DECISION DU PRESIDENT N°2026-002

- **OBJET : PBI-2024-006 - CONSTRUCTION D'UN GYMNASSE _ LES MONTS D'AUNAY**
 - **Validation du devis moins-value du lot n°6 Menuiserie extérieures Métalleries, entreprise AFM, pour rédaction de l'avenant n°1**

BA2360 : CONSTRUCTION DU GYMNAZ
Rue de la Fauteerie - Aunay sur Odon - 14 260 - LES MONTS D'AUNAY

FICHE DE TRAVAUX MODIFICATIFS N°09 (Ind.C)

PLAN DE PRINCIPE MENUISERIES ALU

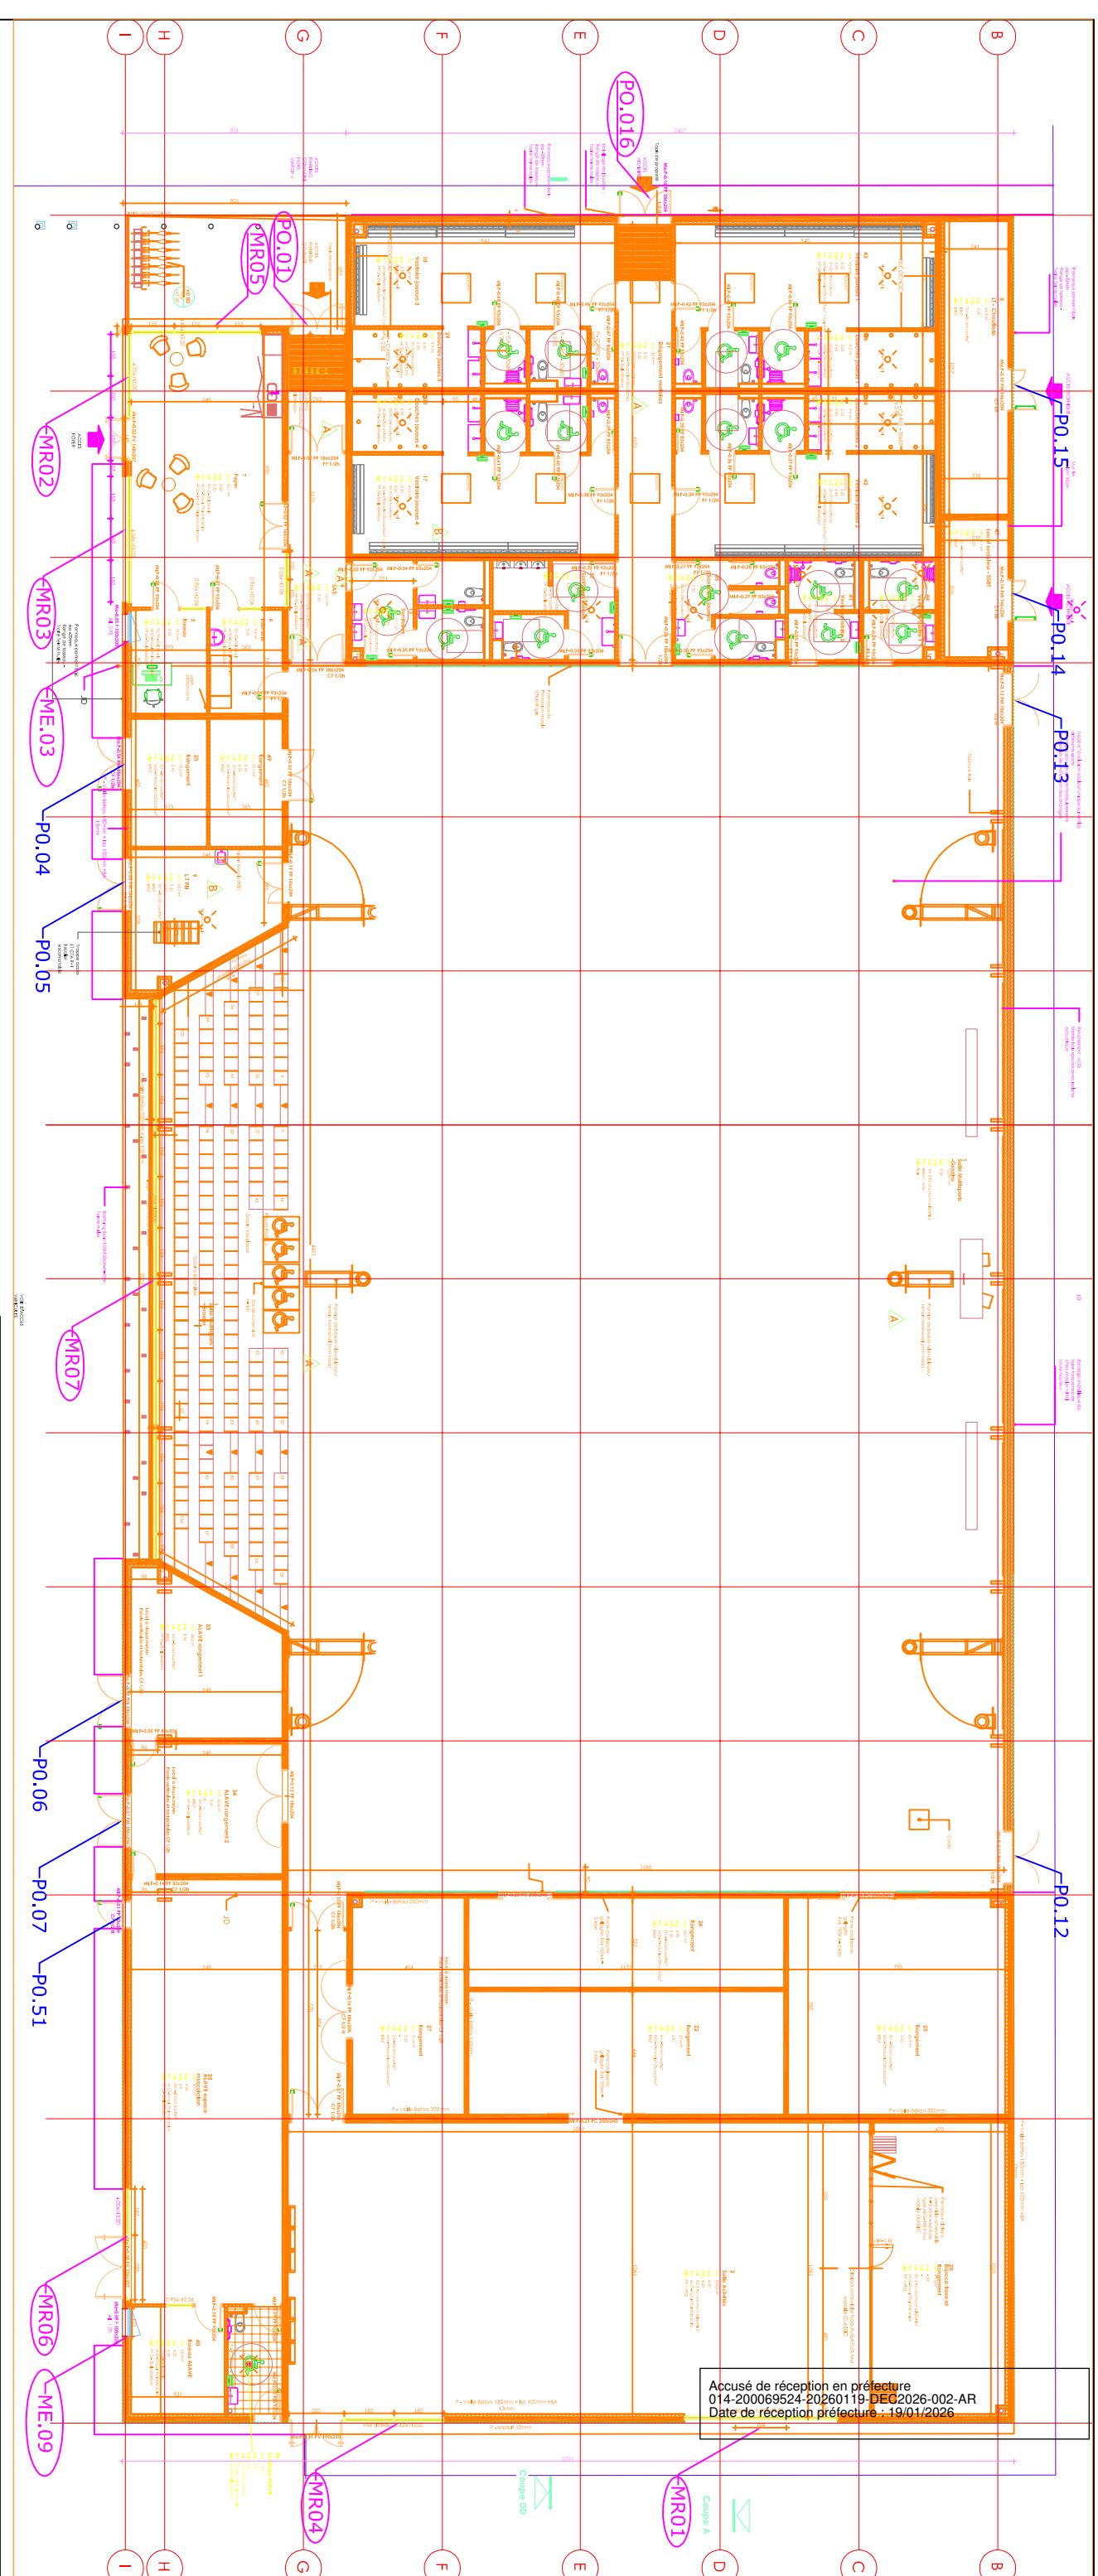
- Réduction de hauteur des fenêtres ME03/09
 - Remplacement porte métallique par porte vitrée sas vestiaires (Me.P-0.16)
 - Remplacement des MR par chassis vitrés (vitrages SP10 conformément à la PSE)
 - Réduction hauteur MR gradins
 - Augmentation du contrôle solaire des vitrages derrière les gradins
 - Suppression des stores en façade nord
 - Ajout de butées sur l'ensemble des portes + fermes portes sur semi fixes
 - Ajout d'une porte IS de l'espace musculation
 - Remplacement porte de 123 de passage par une porte de 186 pour l'accès au local CTA (Me.P-1.04)
 - Ajout d'une échelle à crinoline (en remplacement de l'escalier escamotable du par le lot 07 Men. Int.)

Tous les vitrages seront en SP10 conformément à la PSE retenue.
Incidence financière de la FTM sur le lot 6 = - 5,44%
